## 大飯3, 4号炉 設置変更許可申請書記載（本文五号）

## &lt;第6条 外部からの衝撃による損傷の防止&gt;

## 大飯3、4号炉 設置変更許可申請書記載（添付書類六）

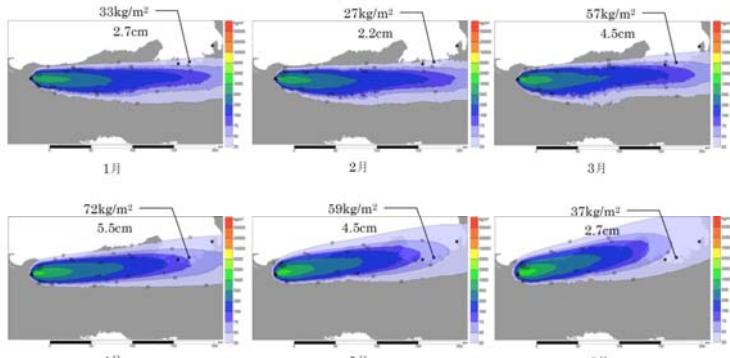
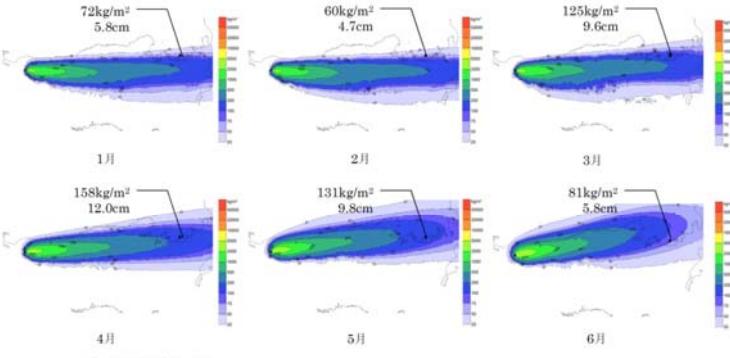
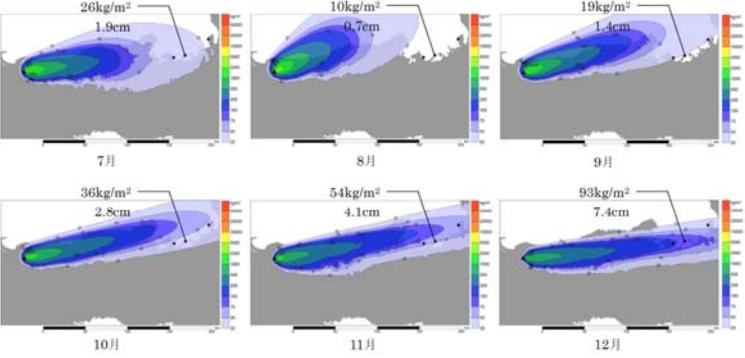
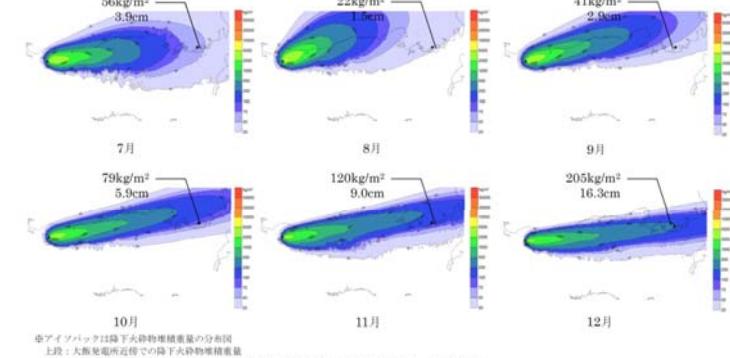
大飯発電所3、4号炉 設置許可申請書記載	大飯発電所3、4号炉 設置変更許可申請書記載	備考
<p>第8.2.1表 第8.2.2表 第8.2.1図 第8.2.2図 第8.3.1図 第8.5.1図 第8.5.2図</p> <p>Figure 8.5.3 consists of two stacked bar charts. The top chart shows the total volume of eruptions from 100k years ago to the present. The bottom chart shows the volume of eruptions from 100k years ago to the present, with a shaded area indicating changes in the last 40k years.</p> <p>Figure 8.5.3 図 大山の噴火履歴<sup>①</sup></p> <p>備考 ・DNPに係る評価の見直し に伴う変更</p>	<p>第8.2.1表 変更なし 第8.2.2表 変更なし 第8.2.1図 変更なし 第8.2.2図 変更なし 第8.3.1図 変更なし 第8.5.1図 変更なし 第8.5.2図 変更なし</p> <p>Figure 8.5.3 consists of two stacked bar charts. The top chart shows the total volume of eruptions from 100k years ago to the present. The bottom chart shows the volume of eruptions from 100k years ago to the present, with a shaded area indicating changes in the last 40k years.</p> <p>備考 ・DNPに係る評価の見直し に伴う変更</p>
